改善箇所説明図

前照灯（ヘッドランプ）

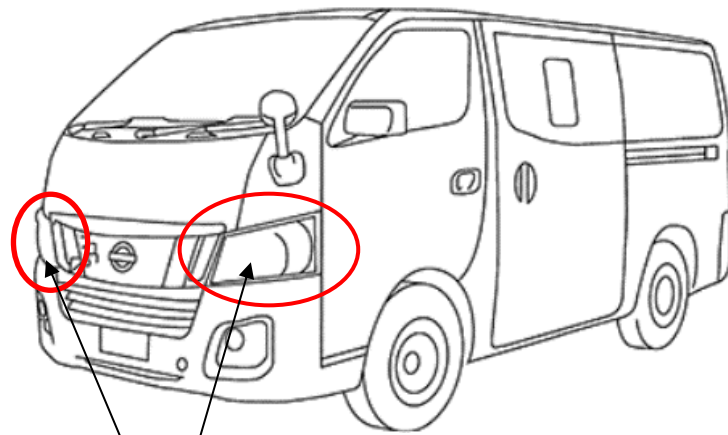
基準不適合発生箇所

前照灯において、車両生産工場の光軸検査設備内で通信不良が発生したことにより、光軸の設定値が不適切な状態で検査、調整を行ったため、光軸が保安基準を満足していないおそれがある。

全車両、前照灯の光軸を点検し、調整が必要な場合は光軸調整を行う。

識別：白色のシールをモデルナンバープレートの右横に貼り付ける。
